**Referencia:** Expediente No. NC2017/0003065

**Asunto:** Solicitud de patente para: **CALDERA SUBCRÍTICA A ALTA TEMPERATURA CON HORNO SUPERIOR ENFRIADO CON VAPOR Y MÉTODOS DE PUESTA EN MARCHA**

**Solicitante:** THE BABCOCK & WILCOX COMPANY

### **RESPUESTA A PRIMER EXAMEN DE PATENTABILIDAD**

Tabla 1. Comparación de la Reivindicación 1 y D1

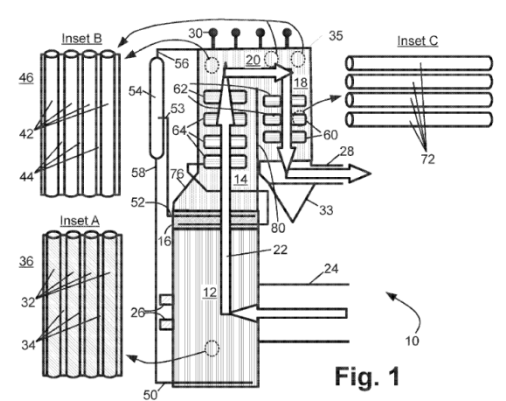
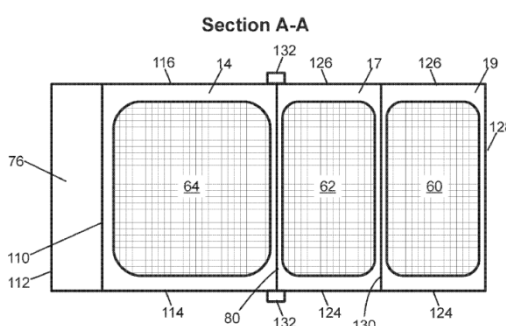
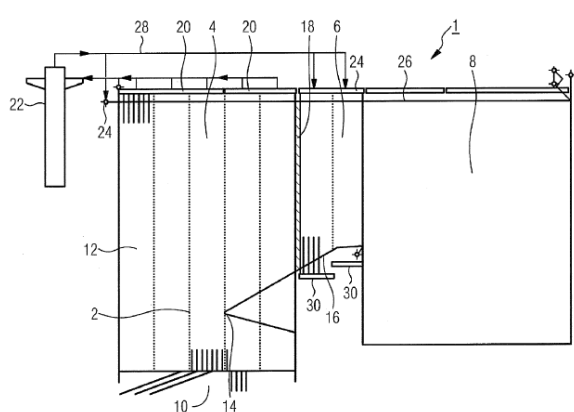
El Examinador considera que las características técnicas esenciales de las Reivindicación 1 ya habían sido divulgadas en el documento D1.

El Examinador considera a D1 como el arte previo más cercano ya que revela un generador de vapor continuo que incluye varios quemadores, con una pared exterior del mismo total o parcialmente formada por tubos generadores de vapor soldados entre sí que promueven el estancamiento del gas; donde los quemadores están dispuestos en una cámara de combustión, y un conducto de gas vertical montado aguas abajo de la cámara de combustión por encima de un conducto de gas horizontal en el lado de gas caliente; donde una primera parte de los tubos generadores de vapor forma un sistema de tubos de evaporación montados aguas arriba de un sistema separador de agua, en el lado del medio de flujo, y un segundo lado, y una segunda parte de los tubos generadores de vapor forma un sistema de tubos sobrecalentadores montados aguas abajo del sistema separador de agua en el lado del medio del flujo.

Ahora bien, ninguna de las modalidades de D1 ni de ningún arte previo relacionado con la invención revela un horno superior (14), un paso de convección (18), una pared común (80) compartida por el horno superior (14) y el paso de convección (18), un supercalentador primario (60) en el paso de convección (18), y un supercalentador secundario (64) en el horno superior (14). Así mismo el nuevo Capítulo Reivindicatorio especifica la ruta de flujo del vapor a través de estos componentes: concretamente el vapor fluye a través del supercalentador primario (60), a través de la pared de membrana enfriada con vapor (46) y la pared frontal del horno superior (110), hacia las paredes laterales del horno superior (114, 116) y hacia el supercalentador secundario (64).

En particular y con base en lo anterior, ningún arte previo revela la pared común (80) compartida por el horno superior (14) y el paso de convección (18). Además, D1 tampoco divulga circuitos de control de puesta en marcha configurados de la manera en que están

dispuestos en la presente invención, es decir, con la capacidad de (i) reducir el flujo al supercalendador primario (60) y (ii) desviar el flujo desde la salida de vapor seco (56) del separador de vapor (54) hacia las paredes de membrana enfriadas con vapor (46) del horno superior (14). Tales circuitos incluyen elementos estructurales tales como controladores, válvulas de derivación y reducción (102, 104), tubos y una ruta de derivación con válvula (100) que tampoco son divulgados en D1.

En conclusión, los elementos de D1 señalados por el Examinador en el examen de patentabilidad no corresponden en su totalidad a los elementos revelados en las Reivindicación 1 de la presente invención, ya que no poseen el mismo diseño estructural ni concepto inventivo (ver Tabla 1). Por lo tanto, la materia de las nuevas Reivindicaciones 1 y 6, así como la de sus reivindicaciones dependientes debe considerarse novedosa sobre la divulgación hecha en D1.
